Analyse critique de la demande de modification des autorisations de rejets, rejets de tritium, rejets de carbone 14¹

André Guillemette²

12 mars 2007

¹ Dossier d'enquête publique engagée par arrêté du Préfet de la Manche en date du 22 janvier 2007, suite à la demande EDF référencée D5330/GLS/GLC/n° Dir 06/189 du 15 novembre 2006

1.1.1- Historique des rejets gazeux de tritium des réacteurs 1 et 2

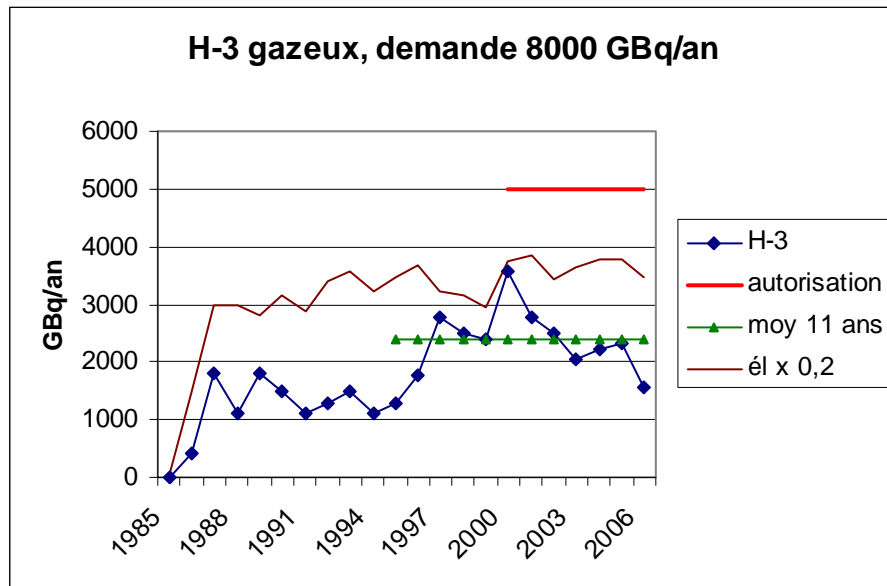
L'autorisation actuelle de rejets gazeux en tritium (5000 GBq/an) est largement suffisante pour le potentiel de rejet moyen calculé sur les 11 dernières années (2380 GBq/an) : plus de 2 fois supérieure au rejet potentiel moyen, et largement enveloppe du rejet maximal observé sur le site (3580 GBq en 2000)

1.1.2- Historique des rejets gazeux de carbone 14 des réacteurs 1 et 2

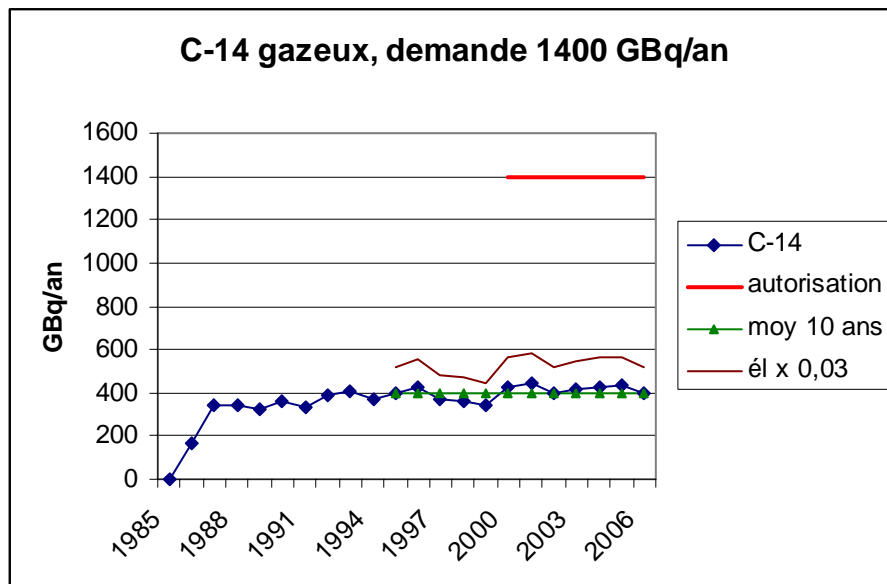
A noter que la courbe des rejets gazeux de carbone 14 suit exactement la courbe de production d'électricité. Il faut cependant noter que les rejets de carbone 14 (aériens et marins) ne sont pas des rejets *mesurés* mais *simulés* par calcul (mesure non opérationnelle [1]).

L'autorisation actuelle de rejets gazeux en carbone 14 (1400 GBq/an) est **3,5 fois supérieure** au rejet moyen potentiel calculé sur les dix dernières années (400 GBq/an). Les rejets maximaux enregistrés ont peu d'amplitude par rapport à ce rejet moyen (441 GBq en 2001).

Il n'y a donc aucune justification pour accorder une limitation de rejet à 1400 GBq/an. Le facteur 2, déjà « XXL » par rapport au fonctionnement normal des réacteurs, donnerait une autorisation à 800 GBq/an.

Le plus urgent serait d'assurer la fiabilité des mesures des rejets de carbone 14, aussi bien dans les rejets que dans l'environnement proche du site.

1.2.1- Historique des rejets liquides de tritium des réacteurs 1 et 2

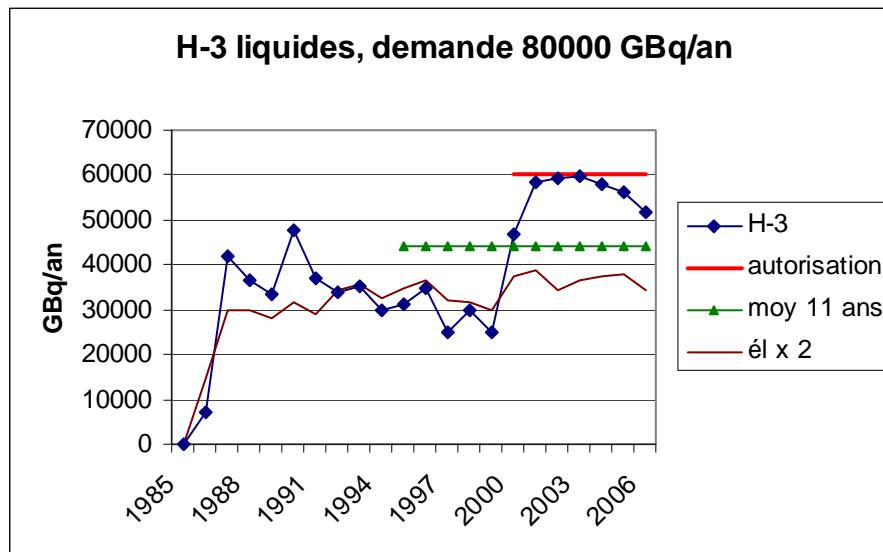
L'autorisation actuelle de rejets liquides de tritium (60000 GBq/an) est 1,4 fois supérieure au rejet moyen calculé sur les 11 dernières années.

Par contre, cette limite d'autorisation est frôlée depuis 2001.

En réalité, cette progression est due au chargement, des 2 réacteurs à partir de 2000, en combustibles dits GEMMES, plus enrichis en U-235 que les précédents, qui permettent à EDF des arrêts de tranche pour rechargement en combustibles plus espacés (18 mois au lieu de 12), mais demandent un plus grand taux d'acide borique pour le pilotage du réacteur [1].

1.2.2- Historique des rejets liquides de carbone 14 des réacteurs 1 et 2

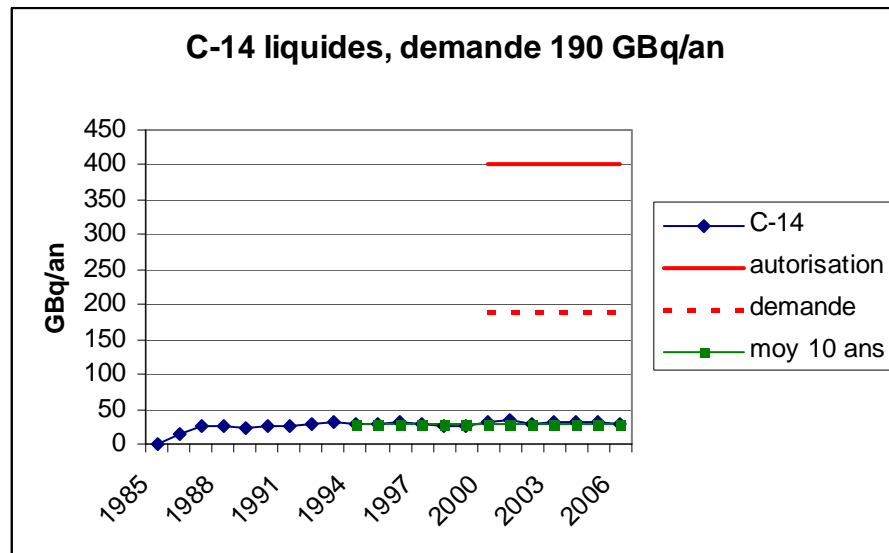
L'autorisation actuelle de rejets liquides en carbone 14 (400 GBq/an) est **13 fois supérieure** à la moyenne des rejets sur les 10 dernières années de fonctionnement. La demande EDF de rejet à 190 GBq/an est moins laxiste que l'autorisation précédente, néanmoins le ratio 2 serait plus crédible, il conduirait à une autorisation de 60 GBq/an.
